Umhverfis- og skipulagsþjónusta Hafnarfjarðarbæjar

Undirrituð, gerum eftirfarandi athugasemdir við breytingar á deiliskipulagi lóðanna við Lækjargötu 2 og Suðurgötu, í samræmi við 1. Mgr 43. gr. skipulagslaga nr. 123/2010, sem samþykkt var á fundi Skipulags- og bygginarráðs Hafnarfjarðar þann 09.02.2018.

Athugasemdir við breytingar á deiliskipulagi:

Aftasta: Gamla Dvergshúsi í samanburði við deiliskipulagstillögu

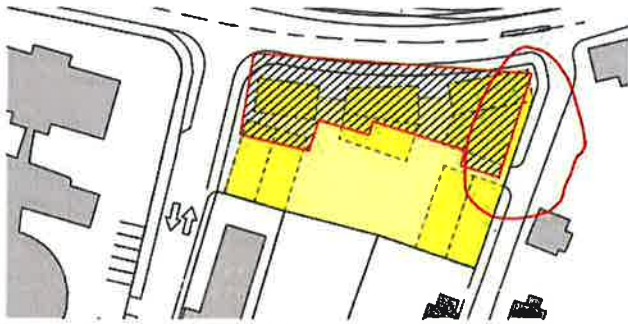
Gerð er athugasemd við færslu bygginga í austur og þar með þrengt að gangstétt og húsin færð alltof nálægt húsunum sem standa í Brekkugötunni.

Útlit Suðurgötu: Gamla Dvergshús í samanburði við deiliskipulagstillögu

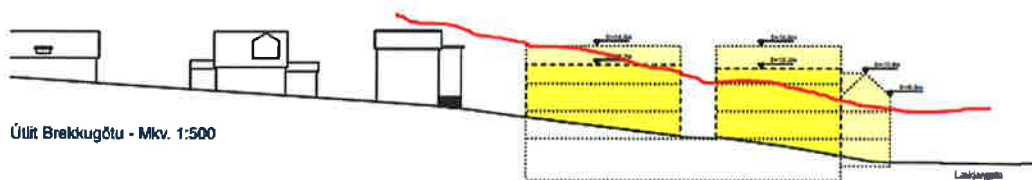
Gerð er athugasemd við byggingu húss 2a sem sett er niður, á því sem næst auðan reit miðað við fyrra skipulag, og mun blokka útsýni til vesturs fyrir íbúa Brekkugötu og Lækjargötu og jafnframt eyðileggja útsýn vegfarenda um Suðurgötu, Lækjargötu, Strandgötu og Fjarðargötu, uppá eina helstu heillegu götumynd húsa á Íslandi sem eru yfir 100 ára gömul.
